【改善箇所説明図 ④】

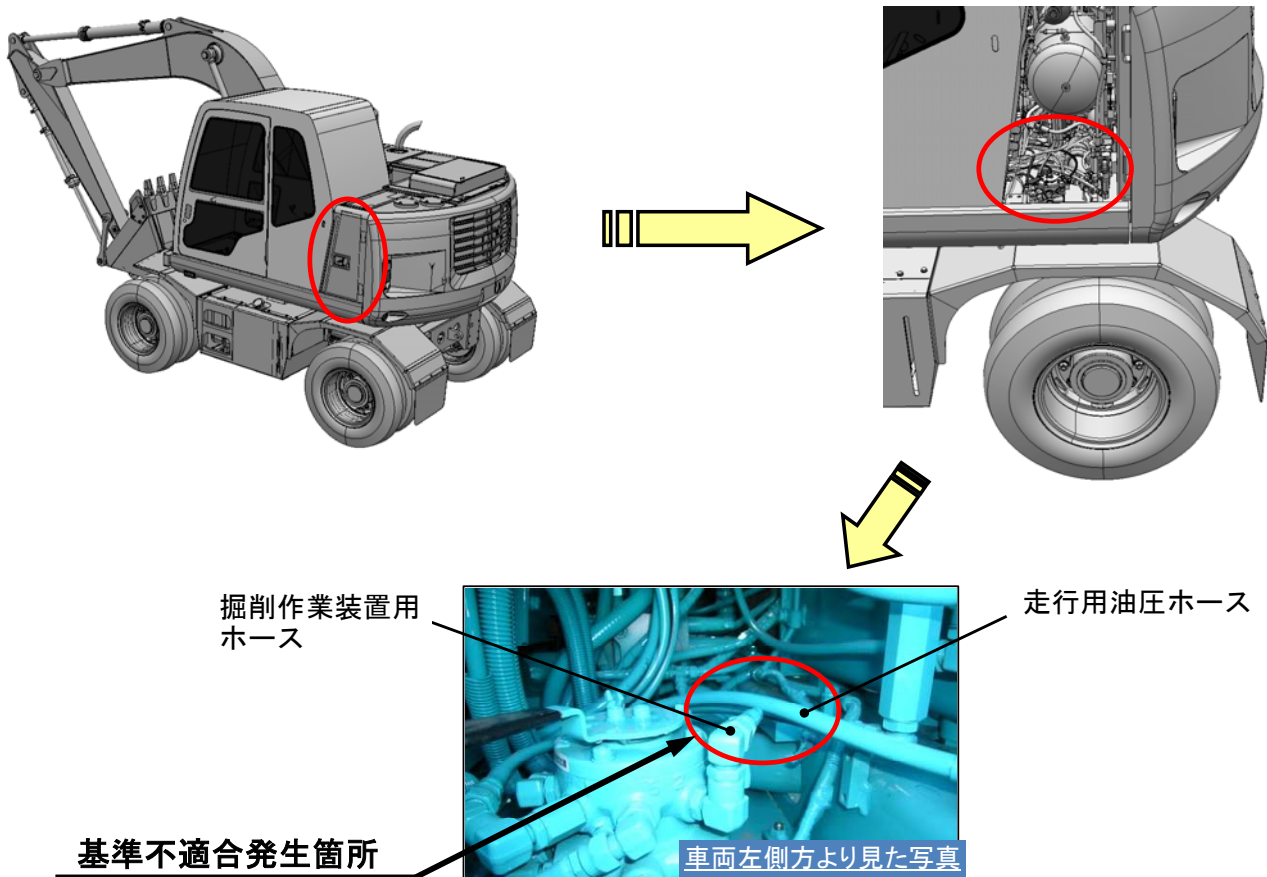
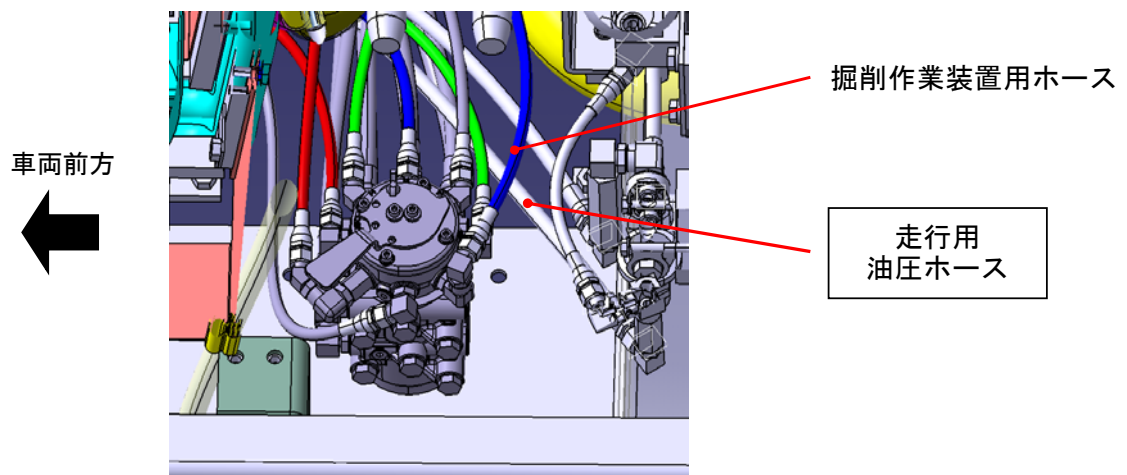
不具合の内容

走行用油圧ホースの配置が不適切なため、掘削作業装置用ホースと接触するものがある。そのため、そのままの状態で使用を続けると、車体の振動等によりホースが摩耗し、作動油が漏れ、最悪の場合、走行できなくなるおそれがある。

改善の内容

全車両、ホースの配置を点検し、不適切なものは組み直す。また、ホースを点検し、摩耗しているものは新品と交換する。

識別：掘削作業装置用ホースの配置にて識別する。
